PARECER ÚNICO Nº 085/2012
(ALTERAÇÃO DE CONDICIONANTE)

Licenciamento Ambiental: 1776/2004/011/2011	Alteração de condicionante/inclusão de condicionante	Validade: até 19/12/2015
---	---	------------------------------------

Empreendimento: Gerdau Açominas S/A	
CNPJ: 17.227.422/0001-05	Município: Itabirito/MG

Nesse sentido, o objetivo deste é estabelecer, com base na proposta apresentada pela Gerdau Açominas S/A, um raio de influência protetivo da cavidade denominada VL 47 e alterar, por conseguinte, a redação da condicionante nº 19.

Figura 4: Raio de Proteção proposto

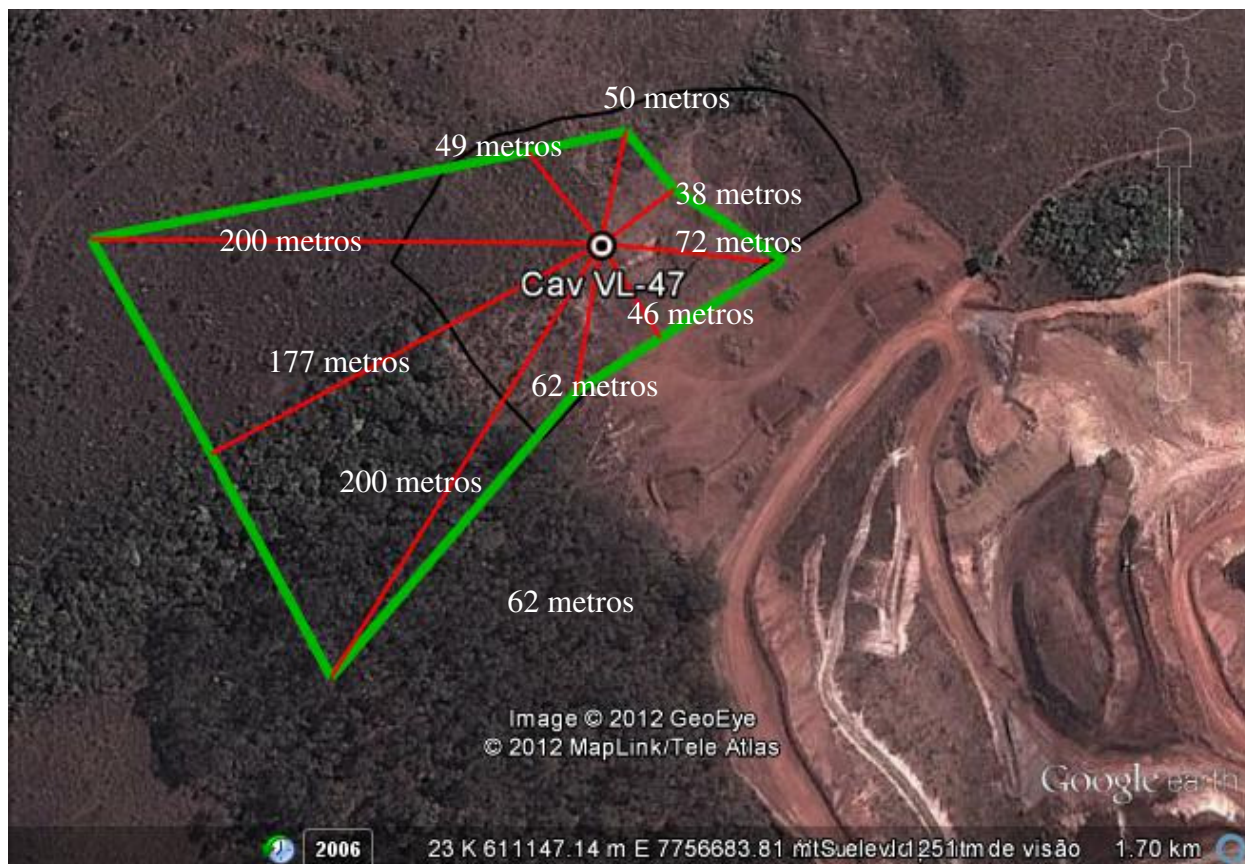
A equipe técnica da Supram avaliou o raio de proteção apresentado pela empresa e após esta avaliação, a Supram propôs um novo raio de proteção. A nova proposta amplia a área de proteção a montante da cavidade visando protegê-la de possíveis impactos, como o transporte de sedimentos em virtude de atividades operacionais da empresa e a contribuição da drenagem a montante. Além disso, reduziu à área de proteção a jusante da cavidade. Ressalta-se que este raio de proteção sugerido a jusante da cavidade possibilitará sua integridade física. Ainda assim, será proposto o monitoramento durante a instalação e operação da Pilha.

Acredita-se que em função das atividades da empresa na área do entorno da cavidade serem restritas apenas para a deposição de rejeitos/ estéril na sua pilha, o raio de proteção da caverna pode ser menor que os 250 metros estabelecidos pela Resolução CONAMA 347/2004.

Em razão do exposto, sugerimos a alteração da condicionante nº 19 do Parecer Único Supram Central nº 400/2011, conforme apresentado no Anexo I, com o objetivo de estabelecer o raio de influência protetivo para a cavidade VL-47, conforme estabelecido na legislação vigente. Os vértices e a imagem do raio de proteção encontram-se no ANEXO II.

Figura 5: Vértices proposta para a poligonal de proteção da Caverna VL-47

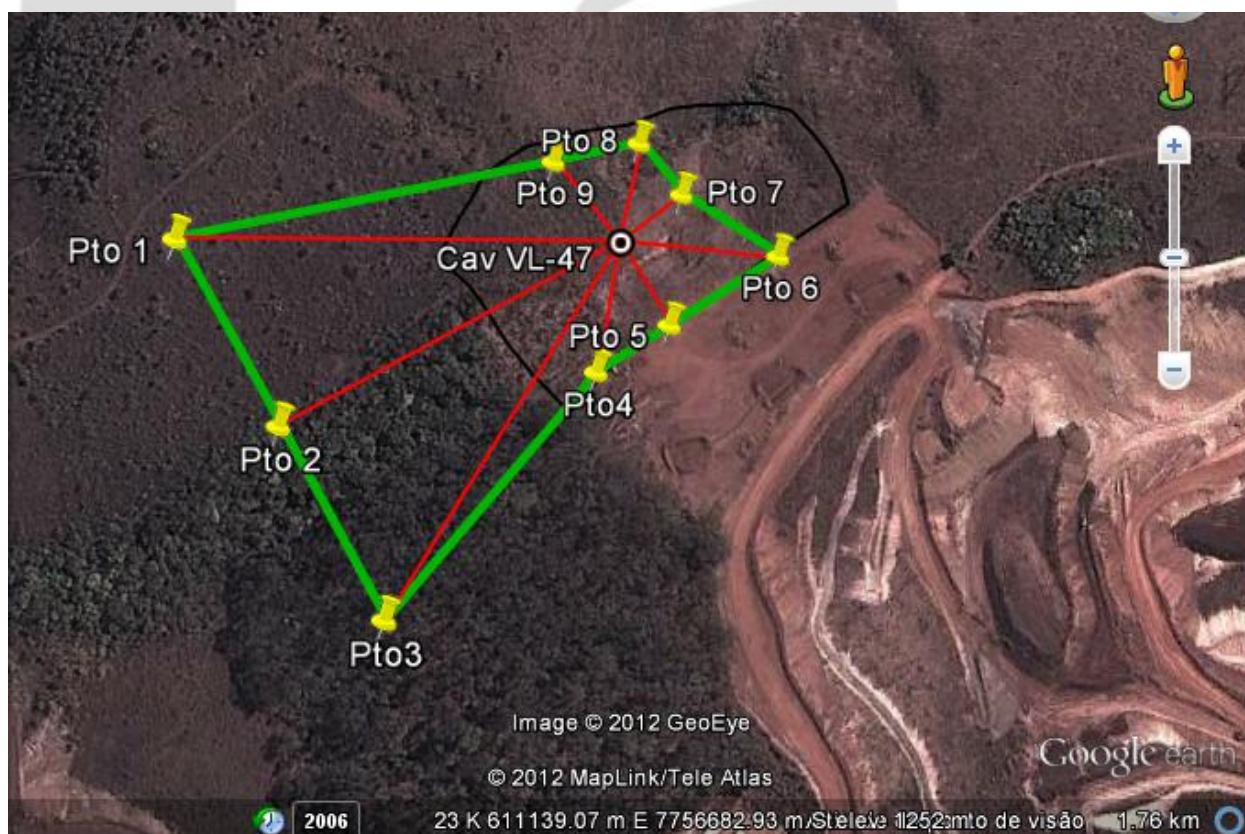
ITEM	DESCRIÇÃO	PRAZO
19	Não interferir no interior da poligonal demarcada pelos vértices apresentados na tabela do Anexo II, representativos da área de proteção da cavidade VL-47, e delimitar com placas indicativas e educativas sua proteção. A empresa deverá encaminhar relatório fotográfico comprovando o isolamento da área e a instalação das placas indicativas. Realizar monitoramento fotográfico semestral da cavidade VL-47. A empresa deverá realizar o primeiro monitoramento antes da intervenção da área objeto de redução do raio.	30 dias para instalação das placas e monitoramento fotográfico durante a vigência da licença.

Fica assim estabelecido o raio de proteção identificado pelos seguintes vértices:
